Keuringsverslag van een elektrische laagspanning- en zeer lage spanningsinstallatie

NIET CONFORM

Straatnaam Fabrikstraat
Huisnummer 22
Busnummer 102
Postcode 9120
Gemeente Kallo
Land België

Controlebezoek van een oude huishoudelijke elektrische installatie van een wooneenheid bij verkoop op vraag van de verkoper volgens (KB 08/09/2019) - AREI Boek 1- 8.4.2. en 8.2.1. en 4.2.4.3.

Afbeelding schakel- en verdeelbord:

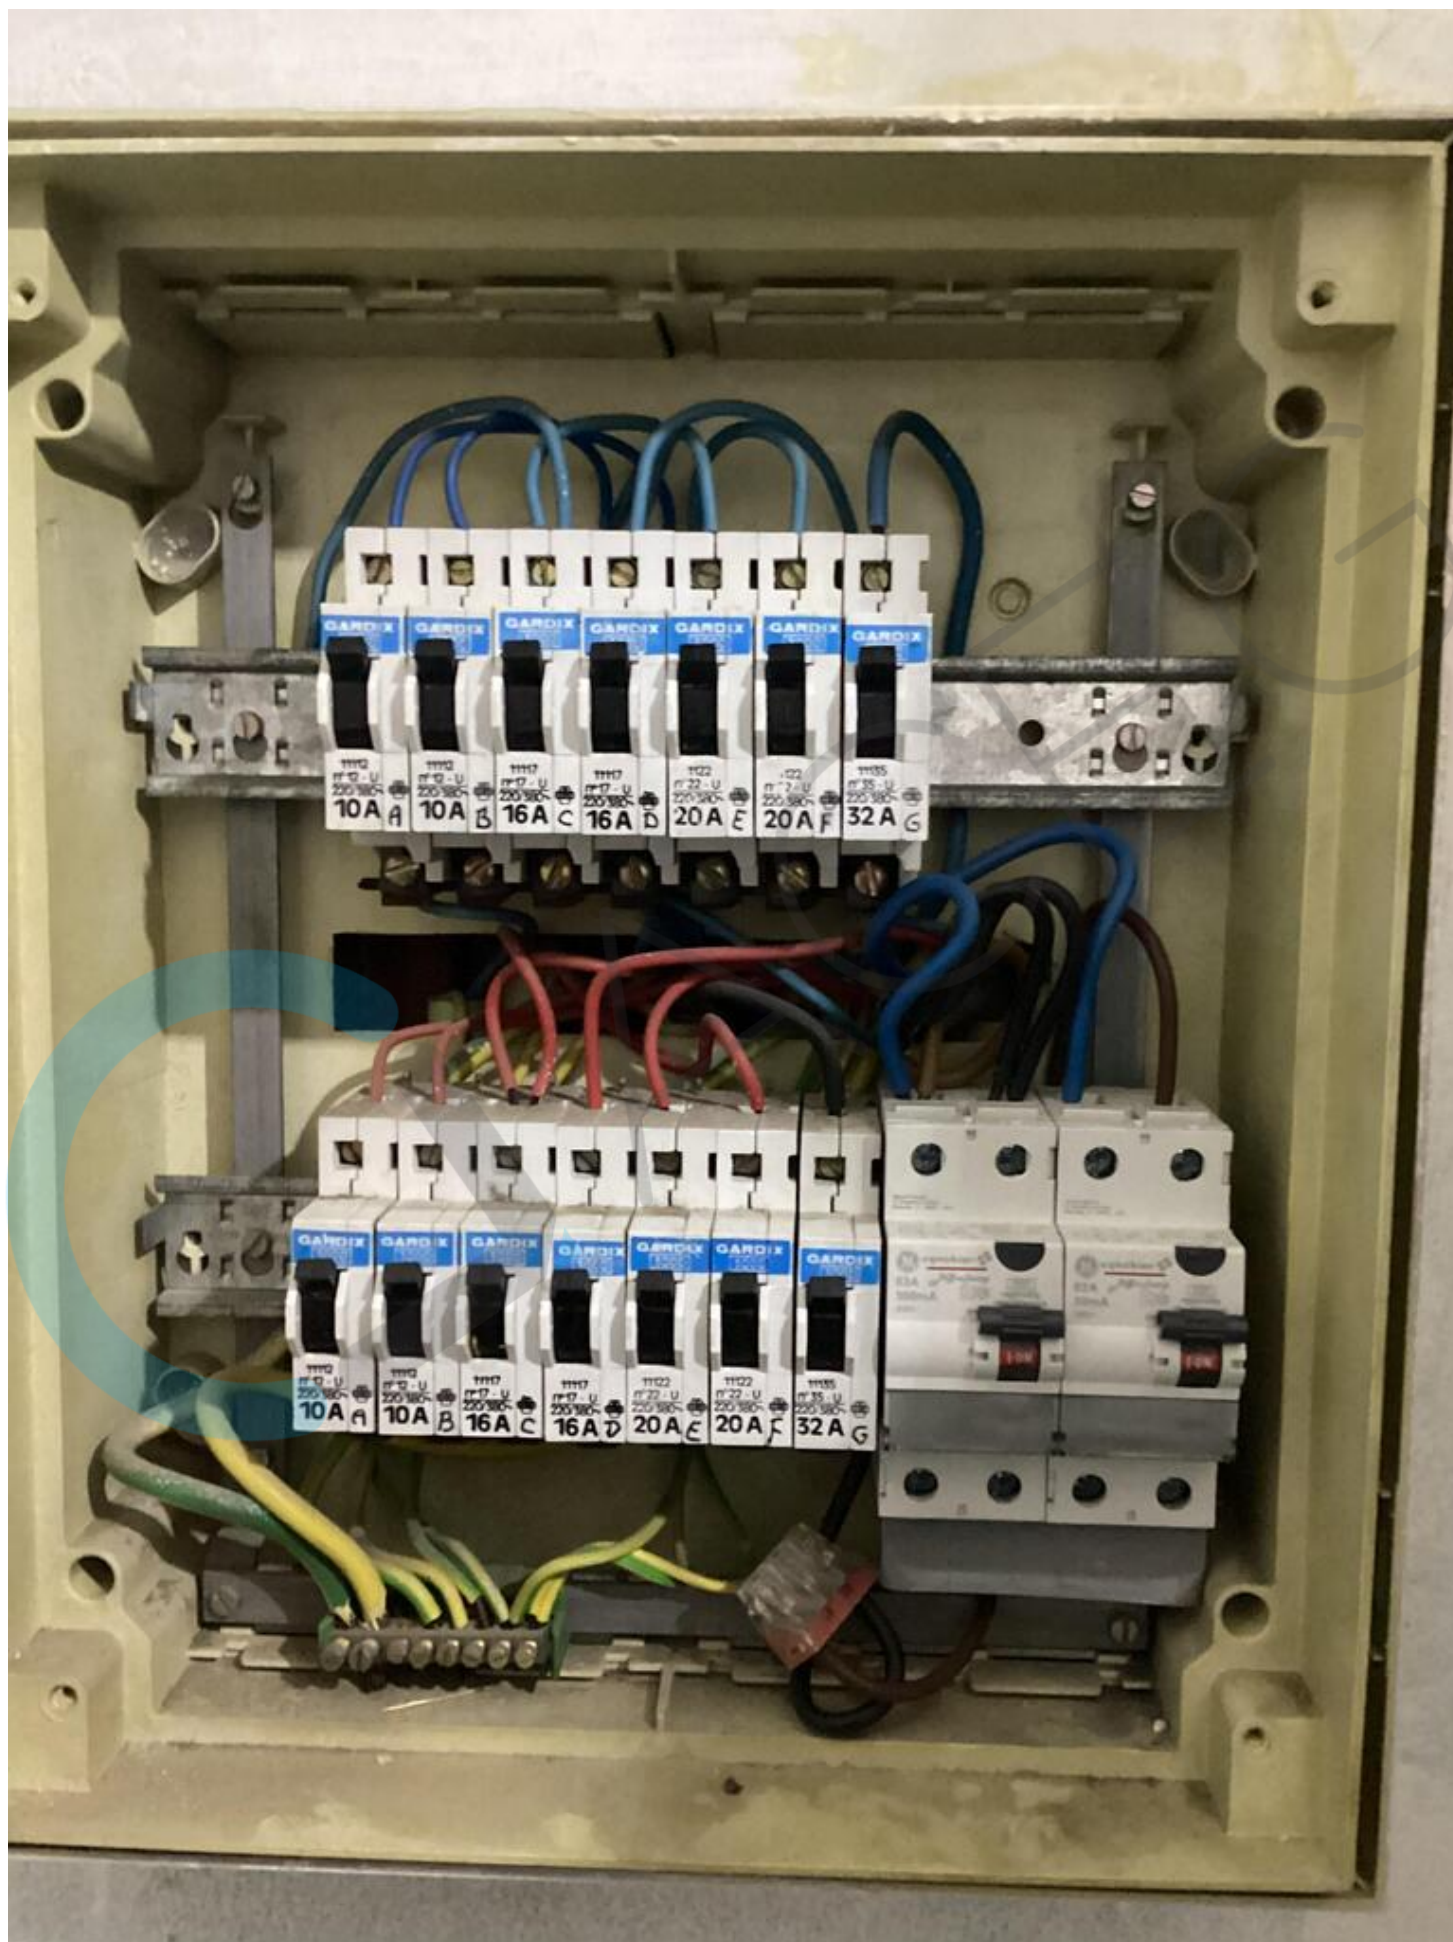
- I2.02 De continuïteit van equipotentiaal en/of beschermingsgeleiders zijn niet gewaarborgd. (Boek 1 Onderafdeling 5.3.5.3.G. en 5.4.3.5)
- I5.07 Verdeelbord dient vervangen te worden, de beschermingsgraad tegen rechtstreekse aanraking is onvoldoende. (Boek 1 Onderafdeling 4.2.2.3.)

- I5.09 De genaakbare, naakte onder spanning staande delen zijn onvoldoende afgeschermd. (Boek 1 Afdeling 5.1.4. en 4.2.2.3.)
- I5.11 Interne verbindingen en/of doorsnede van de verdeelrails en verbindingen in het bord zijn onvoldoende. (Boek 1 Onderafdeling 4.4.1.1. en 4.4.1.5.)
